Avviso di Sicurezza

I sistemi Philips Ingenia Evolution con software R5.7.1 potrebbero non fornire avvisi in caso di bassa ventilazione, causando un possibile aumento della temperatura corporea o una sensazione di bruciore

30 aprile 2024

Figura 1. Finestra di avviso relativo alla ventilazione del paziente

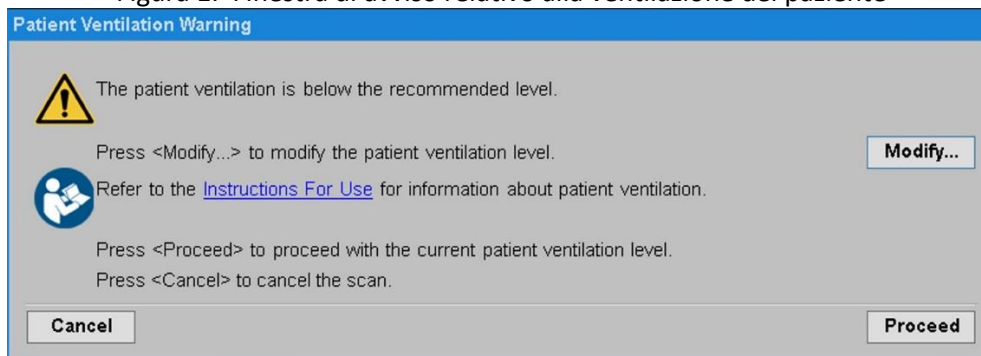
Philips ha identificato un problema software che interessa i sistemi Philips Ingenia con aggiornamento di Evolution e software R5.7. Se l'operatore regola manualmente l'impostazione della ventilazione del paziente verso il basso rispetto all'impostazione predefinita di livello 3, il display della console dell'operatore (OCD) non visualizza la finestra Patient Ventilation Warning (Avviso relativo alla ventilazione del paziente) (Figura 1) dopo l'avvio della scansione da parte dell'operatore. Tuttavia, quando l'operatore regola le impostazioni di ventilazione utilizzando VitalScreen nella sala di esame, i simboli di avvertenza vengono visualizzati su di esso (Figura 2). Inoltre, se l'operatore regola l'impostazione della ventilazione utilizzando il comando Patient Ventilation Control (Controllo ventilazione paziente) nel menu del sistema OCD, il livello consigliato viene visualizzato in tale menu (Figura 2).

- **Nota:** il livello consigliato corrisponde al livello 3 nelle Istruzioni per l'uso e nelle immagini mostrate in Figura 1.

- Quando si imposta la ventilazione sulla console dell'operatore (sezione delle Istruzioni per l'uso *Regolazione della ventilazione nel tunnel*), si consiglia di utilizzare l'attuale livello di ventilazione 3. Utilizzare i pulsanti \Leftarrow e \Rightarrow riportati sopra per modificare il livello di ventilazione del paziente.

- **Nota:** se il livello di ventilazione del paziente è inferiore a 3, l'operatore deve prestare maggiore attenzione alla temperatura del paziente.
- b. Fare riferimento all'Appendice A per dettagli specifici riguardanti le descrizioni dei problemi relativi al software e i consigli rivolti ai clienti.
